PROJET ST GAUDENS – ST MARTORY

**PIECE 8 - ENQUETE PUBLIQUE - INSERTION DANS LA
PROCEDURE - INFORMATIONS ADMINISTRATIVES ET
JURIDIQUES**

CANALISATION DN 200 ST GAUDENS LE SOUMES - FIGAROL OUEST

Référence du document : 306079

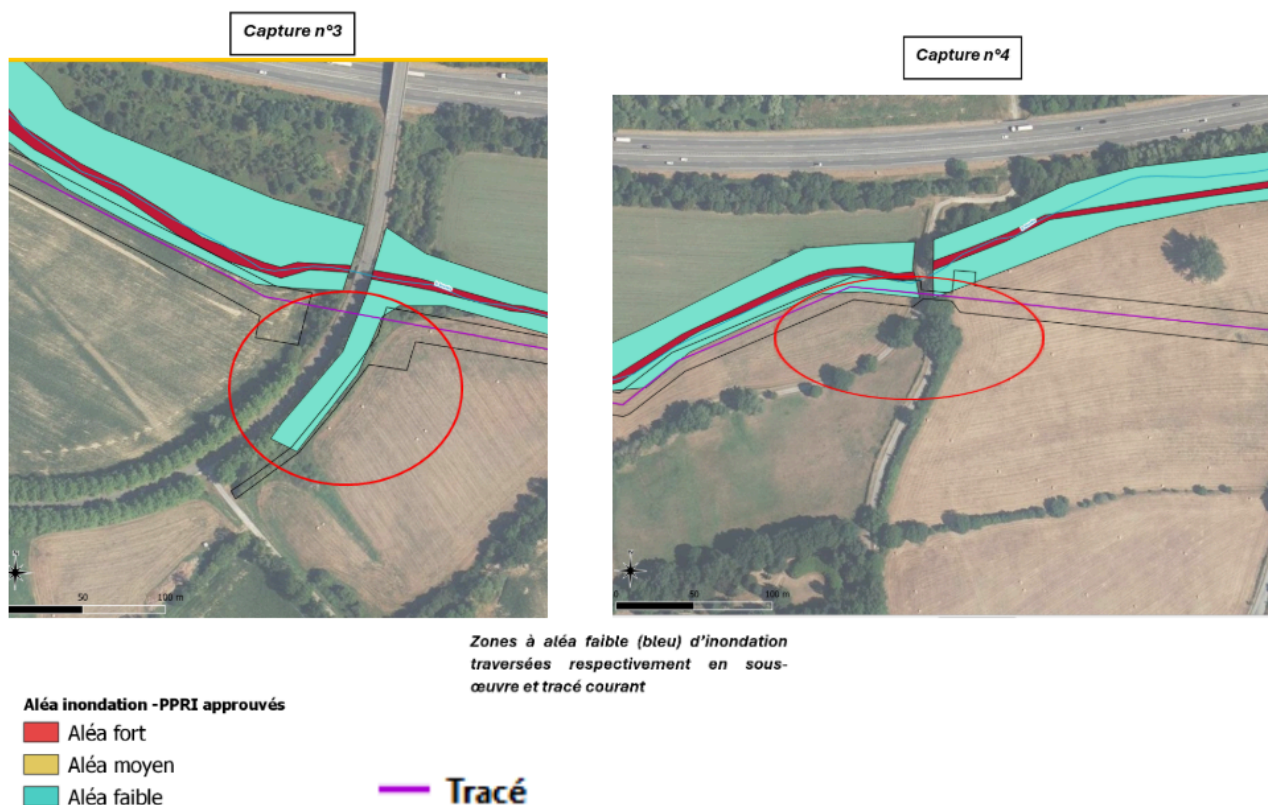
“Pour la rubrique 3220 – remblais en lit majeur, les remarques de février 2025 sont maintenues, à savoir : « Pour les remblais en lit majeur (rubrique 3220), le tracé du réseau est concerné par la zone inondable du PPRI. Le porteur de projet prévoit de déposer les terres excavées en andain parallèle au sens d'écoulement des eaux ou de manière discontinue afin d'éviter l'effet digue à l'expansion des crues. En zone inondable, la gestion des déblais/remblais doit permettre une réutilisation rapide des remblais sur le chantier ou leur évacuation rapide. Il serait nécessaire de disposer d'un rétroplanning pour s'assurer de la réutilisation et de l'évacuation. Cela est d'autant plus vrai que le dossier mentionne des zones d'aléas faible et moyen.”

Comme présenté sur les captures d'écran ci-dessous, le tracé de la canalisation et/ou ses installations provisoires (ex: fausse piste) sont implantés en dehors des zones présentant un aléa inondation fort (rouge). Ainsi, la superficie soustraite au champ d'expansion des crues par les installations de chantier est donc considérée nulle dans les zones d'aléa fort, ainsi que le risque de constituer un obstacle à l'évacuation des eaux. L'impact brut du projet dans les zones à aléa fort est jugé nul.

En ce qui concerne les zones à aléa inondation faible (bleu), des portions d'aménagement (fausse-pistes) empiètent en partie sur ces zones (environ 80 m au total- captures n°1 et 3). De plus, la canalisation (capture n°4) traverse en tracé courant cette zone d'aléa faible sur près de 50 m. L'impact brut du projet lié au risque d'inondation est jugé fort au droit de ces zones à aléa faible.

Pour réduire le risque d'effet de digue au droit de ces secteurs, il est prévu l'implémentation des dispositions de la MR23- Mesures visant à réduire la vulnérabilité du projet. Ainsi, le stockage des terres excavées et autres installations seront implantés en dehors des zones d'aléa faible. Il n'y aura donc pas de risque qu'ils constituent un obstacle à l'écoulement des eaux de crue. De plus, comme précisé au §8.7.1.2 A de la pièce 6, la durée d'ouverture limitée des tranchées(1 semaine) et la surveillance météorologique (abonnement Météofrance et Vigicrues) permettent d'assurer la réutilisation/ évacuation rapide des terres.
